工程指示 / 要求簡箋 ENGINEER INSTRUCTIONS(E.I.)

| 工程指示編號: | EI- 8/42 | 修改版本: | - |
| 工程編號: | J 853 | 工程名稱: | 延坪道 |
| 工程項目: | UP欄河修補方案 用鐵槽. | 日期: | 5/8/2024 |

| 地盘 | 香港延坪路 | 复核 | - | - | 图号 | J853-GB-ST-106 | |

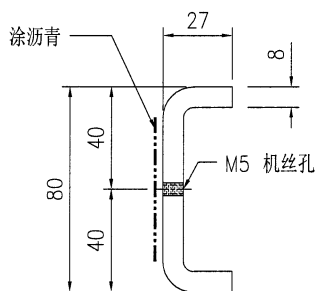
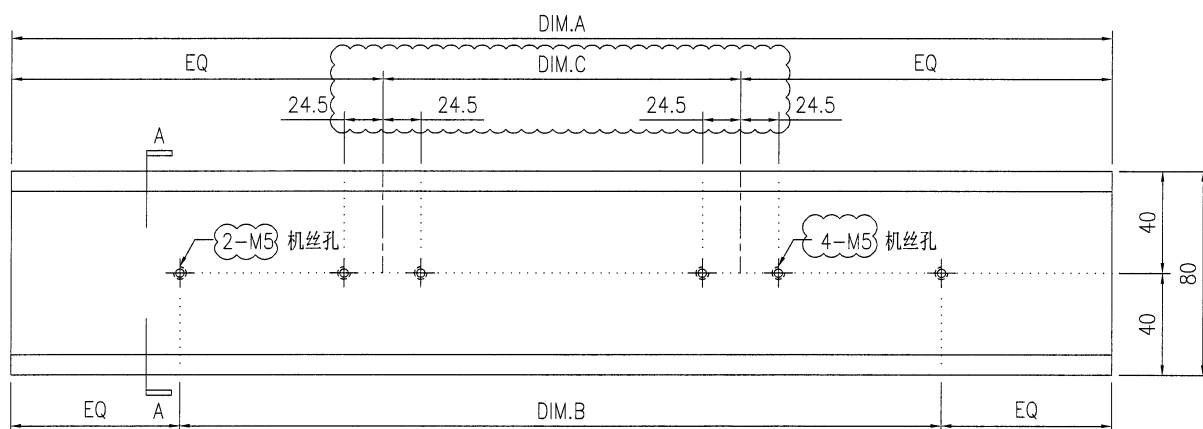
內容: 地盤反映 up 欄河底預埋碼高 20mm.
需使用修改槽鐵.
涉及之屋仔: HB1, HB2, HC6 & HD6.

2 PART PLAN
 - FOR HOUSE TYPE DF

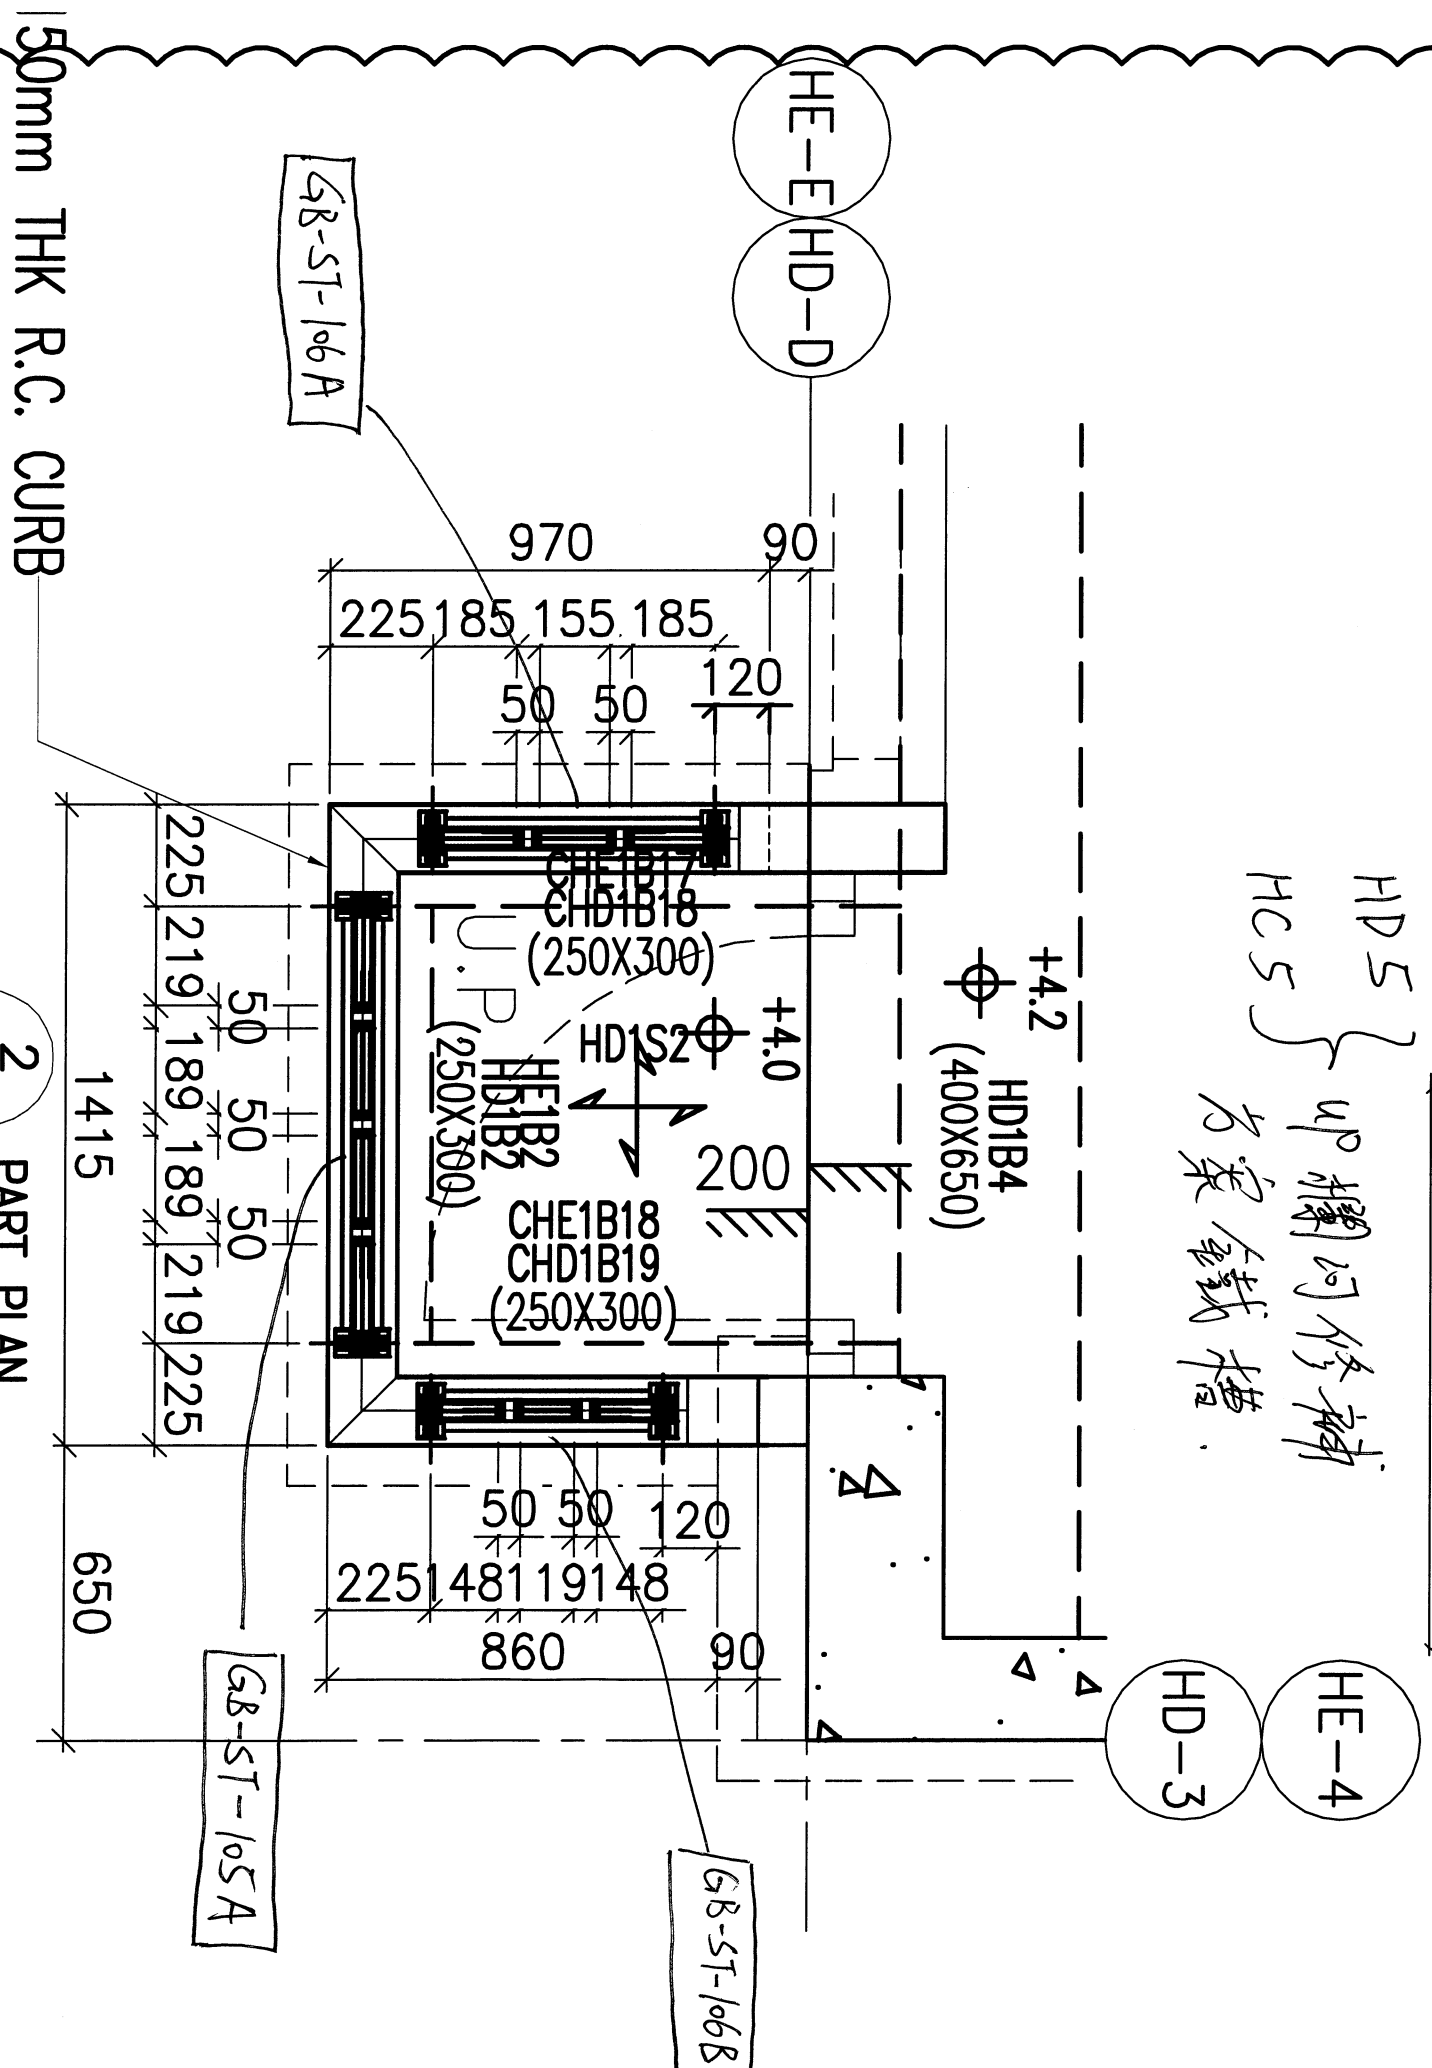
HD5 } UP 欄河修補
 HC5 } 方案 鐵 槽

2 PART PLAN
FOR HOUSE TYPE B

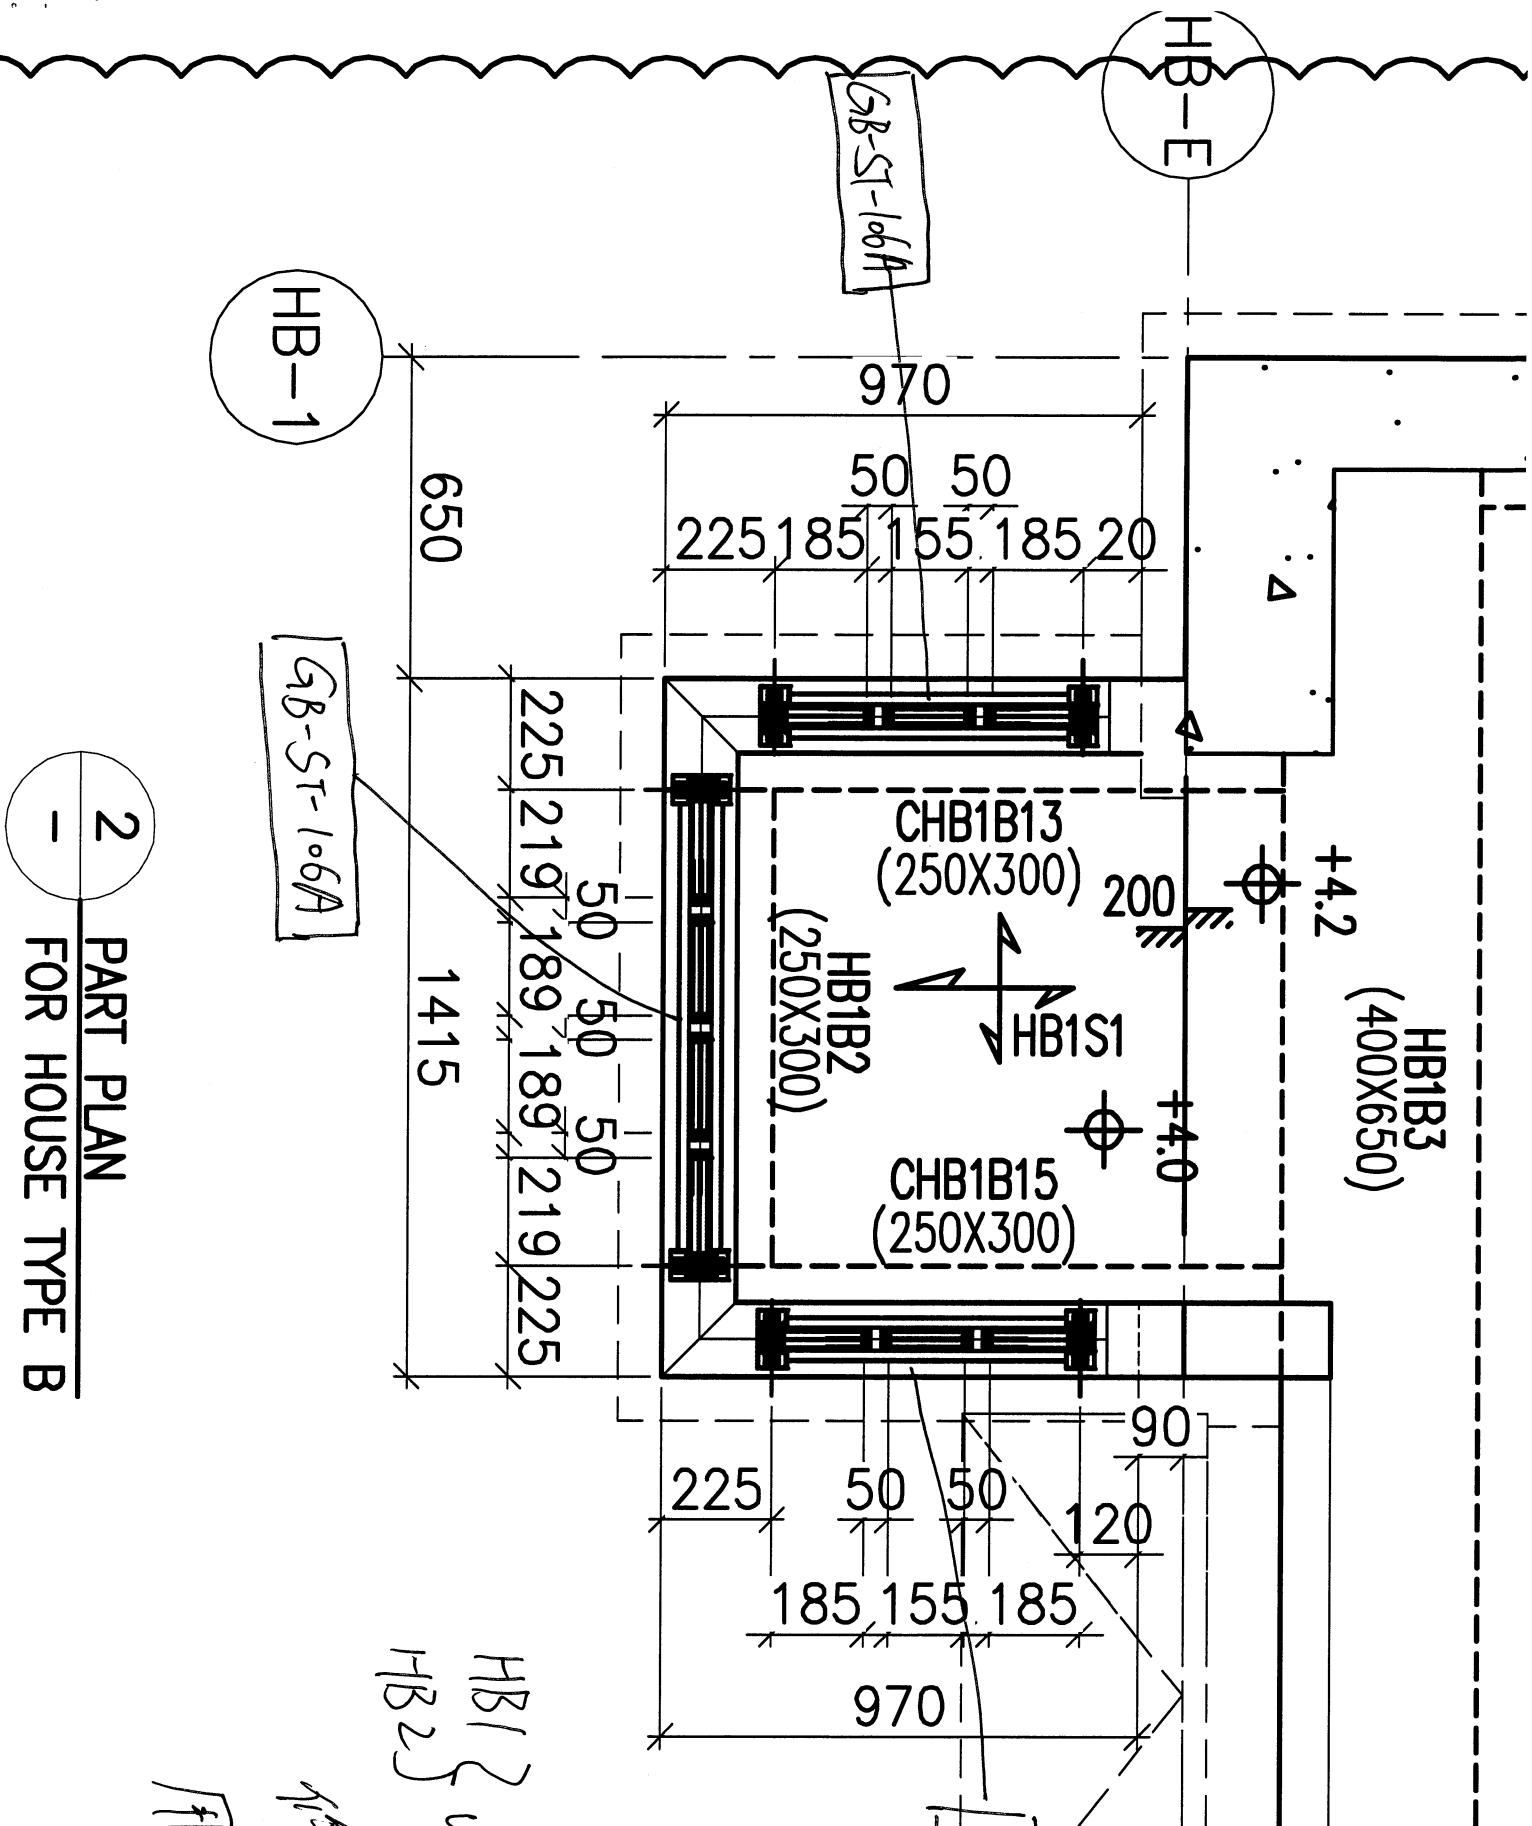
HB1 } up 欄可
HB2 } 修補方案
用鐵槽

GB-ST-106A

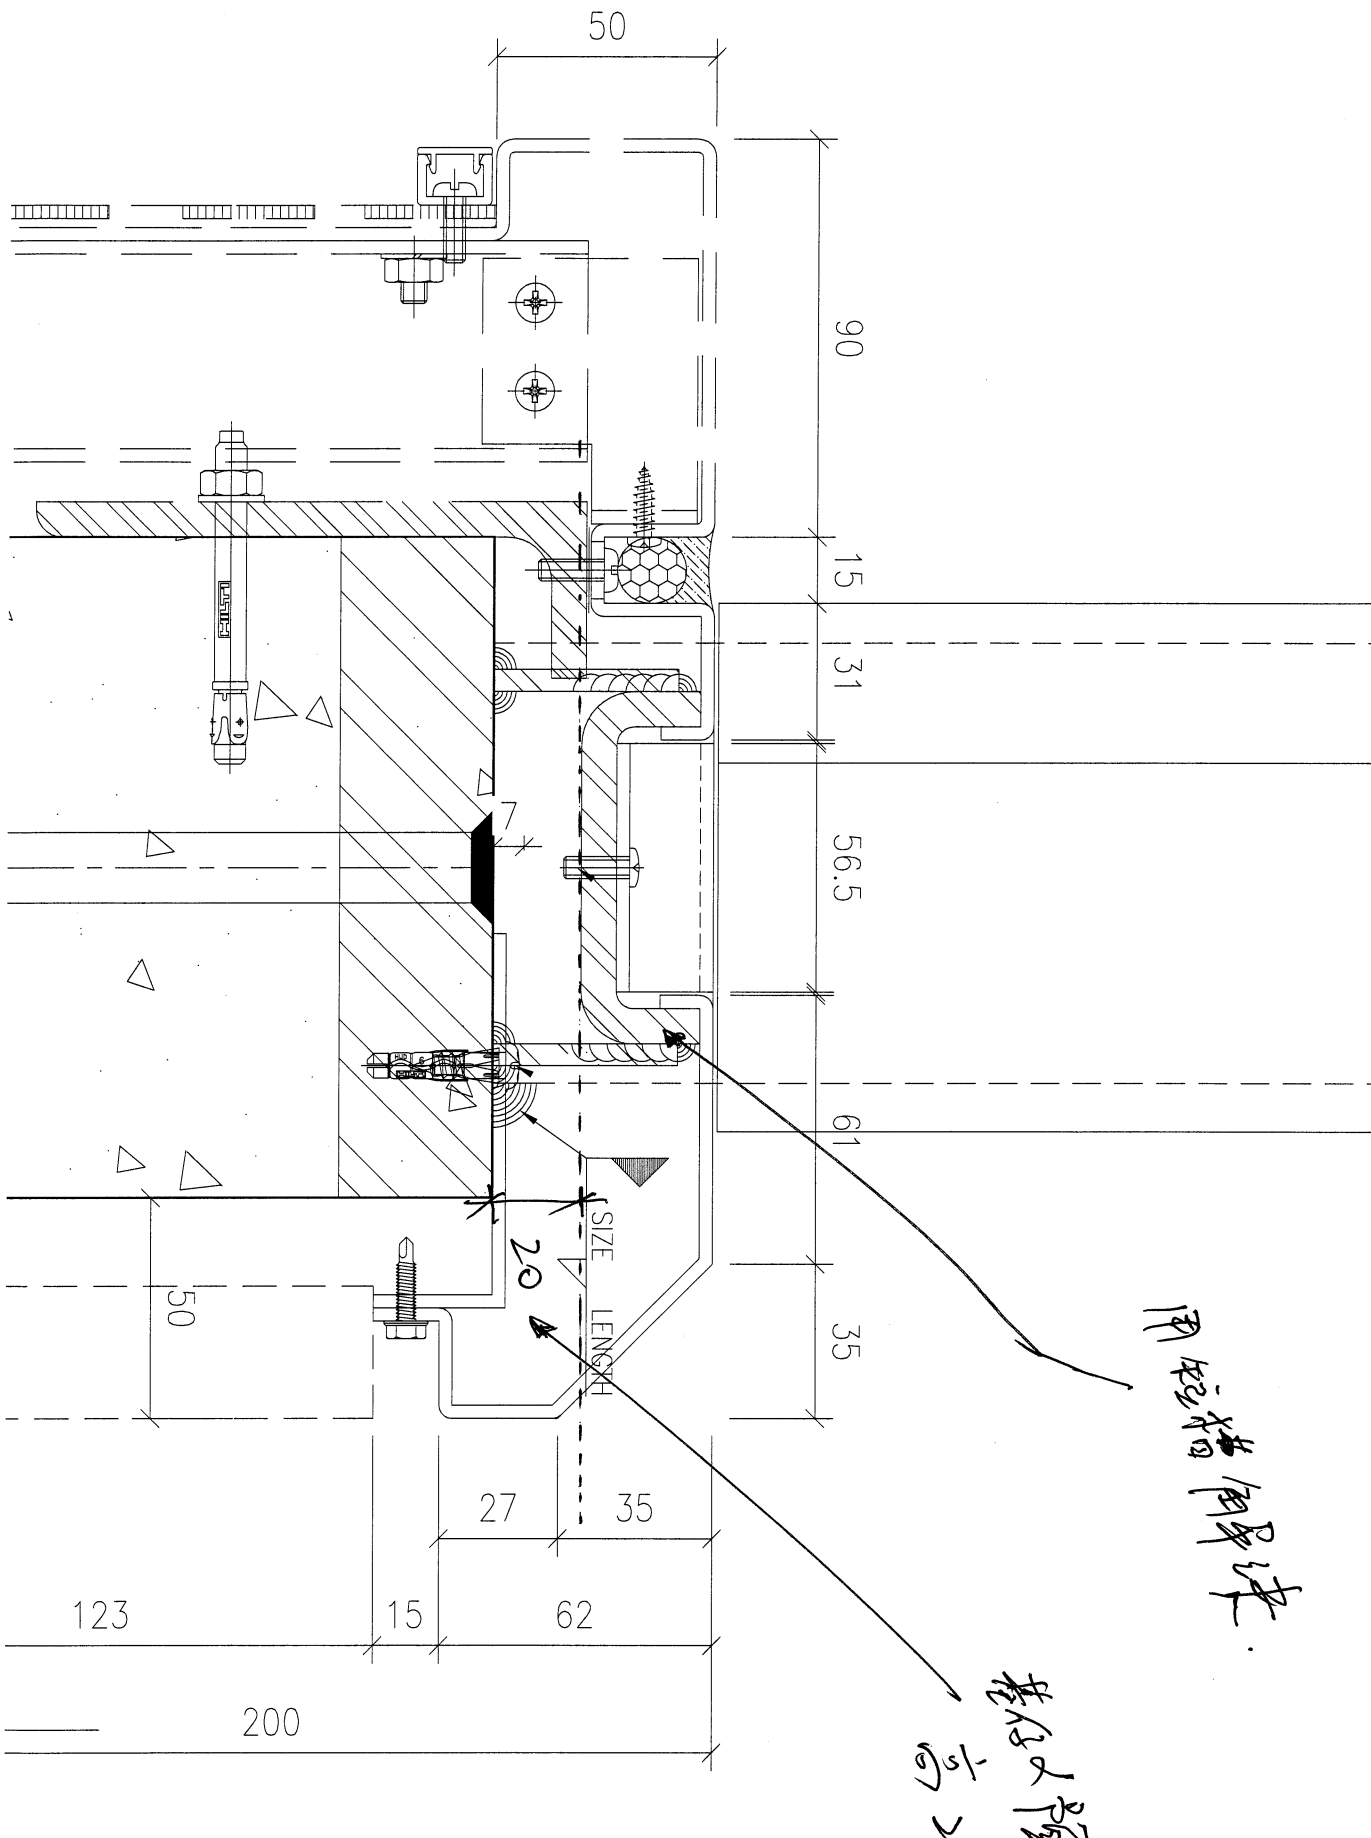
垫片预埋石
高 20mm

用短槽解决
